NOTIFICA DI CORREZIONE DI DISPOSITIVO MEDICO

Riferimento Zimmer: 2184052-10-02-2013-002-R

Oggetto: Sterilizzazione delle impugnature a cricchetto utilizzate con il Sistema ALP Trinica®

Le impugnature a cricchetto cannulate (codice #07.00438.001) sono indicate dalle frecce nella figura seguente:

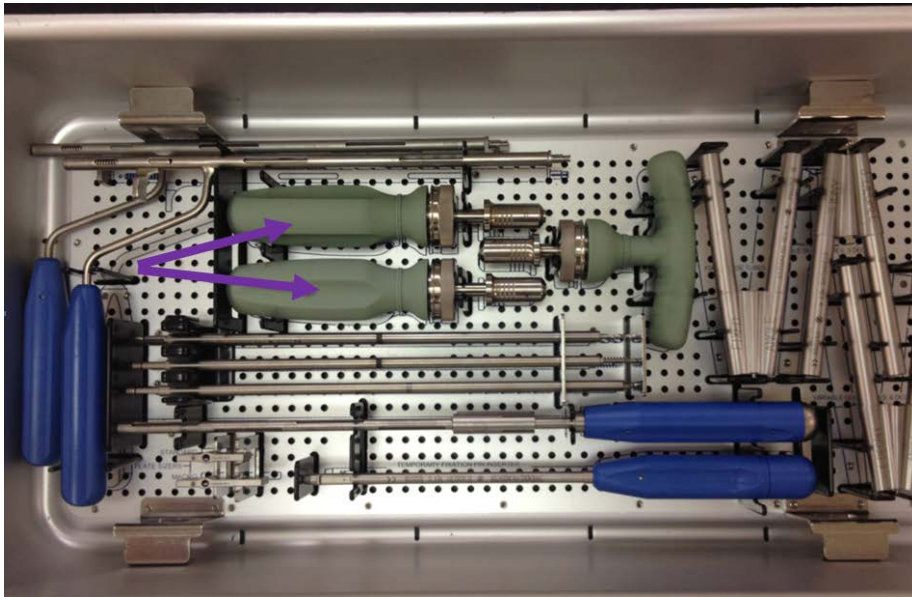
Zimmer Spine, Inc. sta avviando un'azione di correzione di dispositivo/notifica riguardante il vassoio strumenti ALP Trinica, codice 07.01058.001 (tutti i lotti) distribuito nel periodo dall'11 settembre 2006 al 29 aprile 2013. Le impugnature a cricchetto, codice 07.00438.001, non possono essere efficacemente sterilizzate se lasciate nella loro posizione prevista sul vassoio strumenti. Ciò è dovuto all'attuale sistema di supporto nel vassoio che può interferire con la completa penetrazione del vapore nell'impugnatura cannulata. Per garantire un'efficace sterilizzazione, le impugnature a cricchetto devono essere sterilizzate **al di fuori** del vassoio strumenti. Questo problema è stato identificato durante una valutazione tecnica interna di Zimmer Spine. Non sono stati riportati reclami.

- a) Leggere attentamente la presente notifica e accertarsi che il personale interessato sia a conoscenza del relativo contenuto.
- b) Sterilizzare le impugnature a cricchetto solo **al di fuori** del vassoio strumenti. Si raccomanda di utilizzare la sterilizzazione a vapore ad alta temperatura, seguendo le norme AAMI/ISO per la sterilizzazione a vapore e un ciclo convalidato. Consultare le istruzioni per l'uso di ALP Trinica, codice 07.01085.001. Si noti che dovranno essere rispettate le specifiche locali o nazionali qualora i requisiti di sterilizzazione a vapore fossero più severi o conservativi rispetto a quelli indicati nella presente tabella.
